DECLARACIÓN AMBIENTAL Y TERRITORIAL ESTRATÉGICA DE LA MODIFICACIÓN PUNTUAL DEL PG DE PATERNA

Trámite	Evaluación Ambiental de la Mod Puntual del Plan General “Ciudad Deportiva Valencia CF”.
Promotor	Ayuntamiento de Paterna
Autoridad sustantiva:	Comisión Territorial de Urbanismo de Valencia
Localización	Término Municipal de Paterna (Valencia)
Expediente	050 - 2017 - EAE

La Comisión de Evaluación Ambiental, en sesión celebrada el 22 de octubre de 2025, adoptó el siguiente:

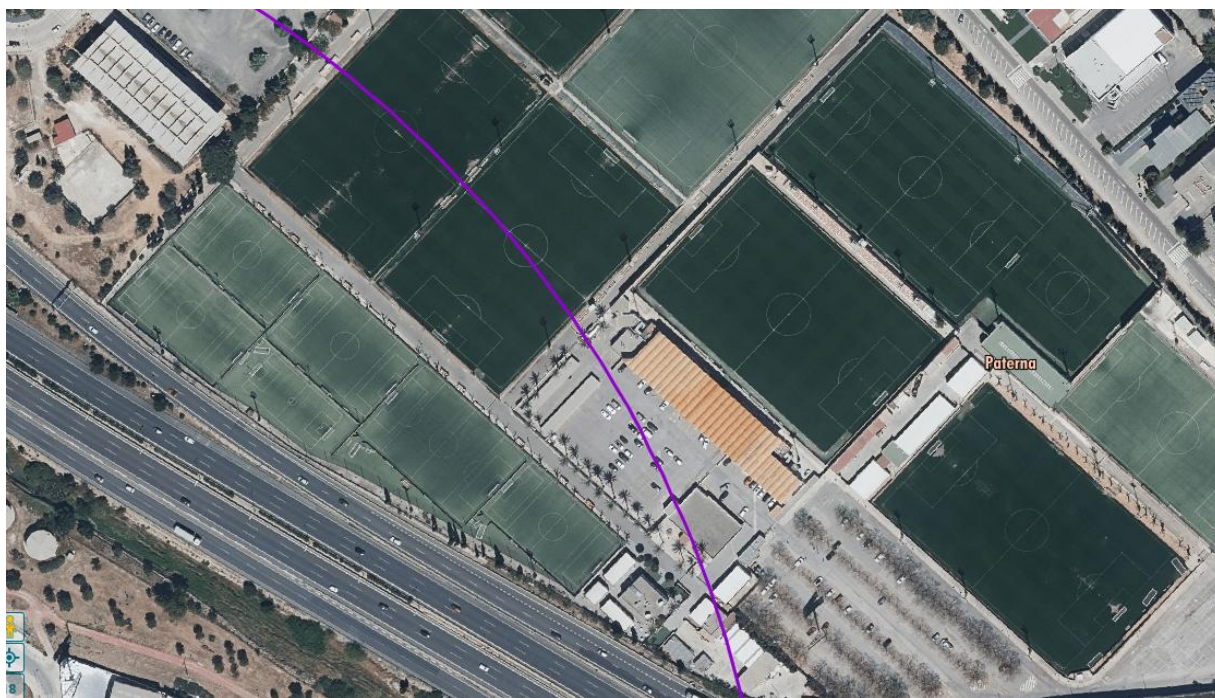
D.7.- En el polígono industrial Carretera de Ademuz se encuentra una actividad destinada al almacenamiento, llenado y trasvase a granel de mezclas comerciales de propano y butano para su distribución en botellas a granel; a esta empresa le resulta aplicable el RD 840/2015, por el que se aprueban medidas de control de los riesgos inherentes a los accidentes graves en los que intervienen **sustancias peligrosas**.

El art.7.5 TRLOTUP señala que, los suelos calificados como residenciales, educativos, sanitarios o de usos terciarios especiales (como es el caso), habrán de separarse 500 metros de los mismos. Trasladando esta distancia a la cartografía se observa que la parte sudoeste de la propuesta resulta parcialmente afectada, por lo que será necesario cambiar el uso de este suelo a uno de los no contemplados en el mencionado artículo del TRLOTUP. (ver imagen:)
